## СЕРВИСНЫЙ БЮЛЛЕТЕНЬ

Публ. №SB15-148  
(Регистрационный номер FHI U2015-062)  
Сервисный департамент

Тема:	<b>Лампа “Check Engine” на модели Forester 13–16МГ с турбонаддувом включается по причине неисправности жгута проводов двигателя</b>
Затронутые категории функции и системы в руководстве по обслуживанию	<b>ДВИГАТЕЛЬ, ВПРЫСК ТОПЛИВА (ТОПЛИВНЫЕ СИСТЕМЫ) (H4DOTC)</b>
Наименования затронутых деталей в руководстве по обслуживанию	<b>Жгут проводов двигателя</b>
Вступление	<b>В настоящем сервисном бюллетене приводится информация о деталях для устранения проблемы включения лампы “Check Engine” по причине повреждения жгута проводов или попадания масла.</b>

Измененная позиция 1

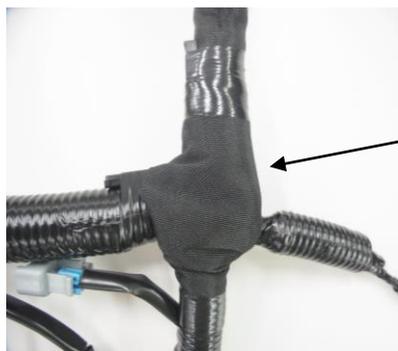
Установлена защитная трубка, позволяющая избежать повреждений даже при соударении жгута проводов с соседними деталями

Установлена  
защитная трубка

Измененная позиция 2

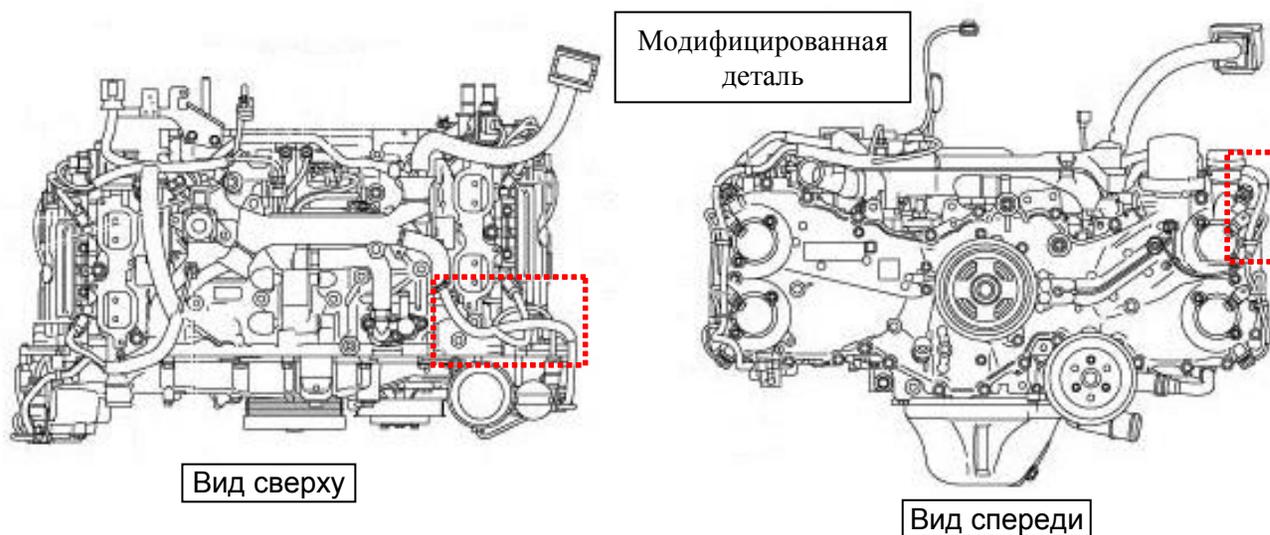
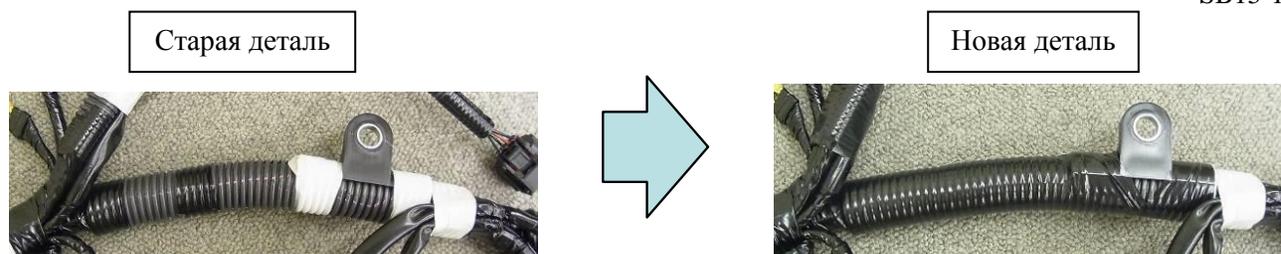
Для защиты от пролитого масла увеличено число витков изоляции.
